Beantwortung von Bieterfragen/Änderung der Vergabeunterlagen

Vergabeverfahren: 122-26-E16 – Rahmenverträge: Instandhaltung und Prüfungen von Heizungs- / Lüftungs- und Kälteanlagen

Beantwortung der Bieterfragen (Fragen 1 – 11)

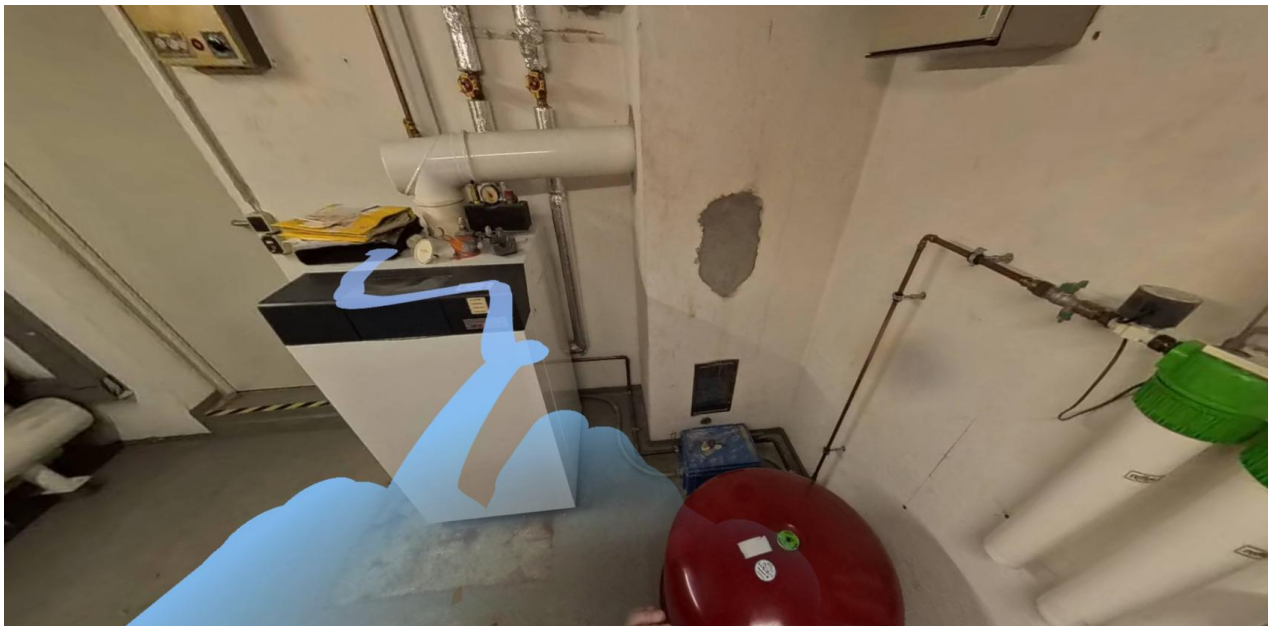
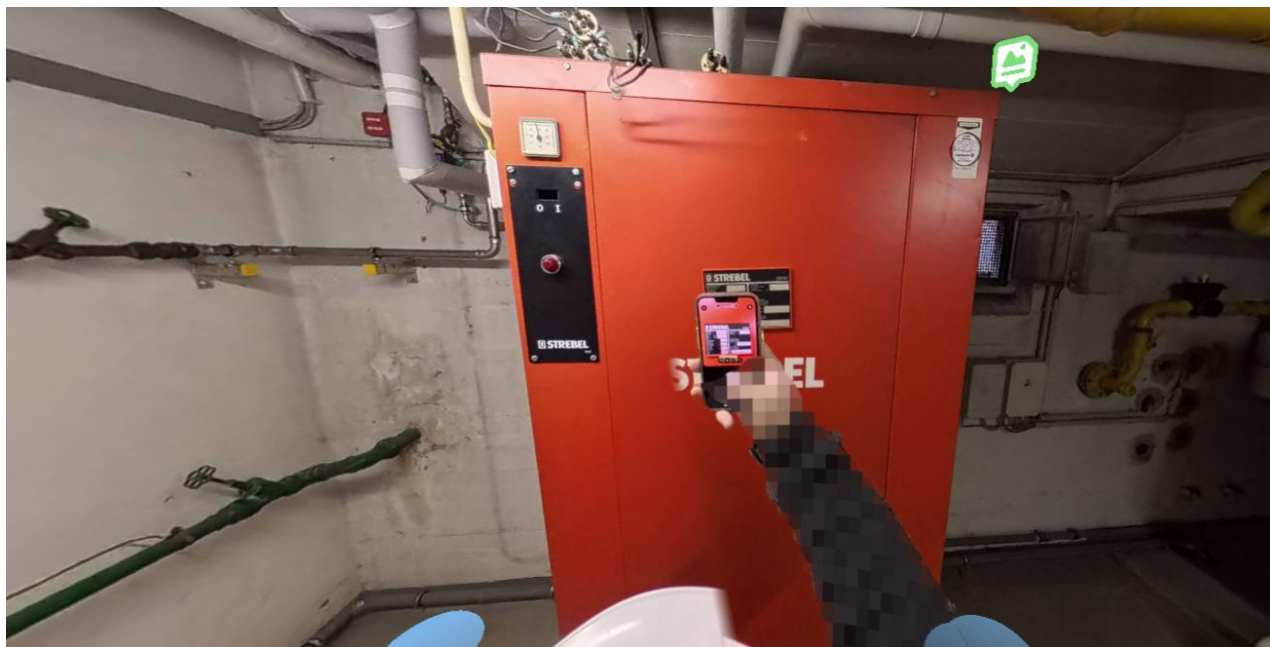
Los 1 - Mannheim Käfertal - K2 - UG - EQ-577 - Gaskessel Weishaupt: Keinerlei technische Angaben vorhanden, für Wartung sind mindesten Art und Leistung der Anlage nötig, zusätzlich auch Baujahr, falls Prüfungen nach GEG§60b angeboten werden sollen.

Kein Typenschild an dem Gaskessel vorhanden.

Musteranlage: 20 kW, 500l Speicher
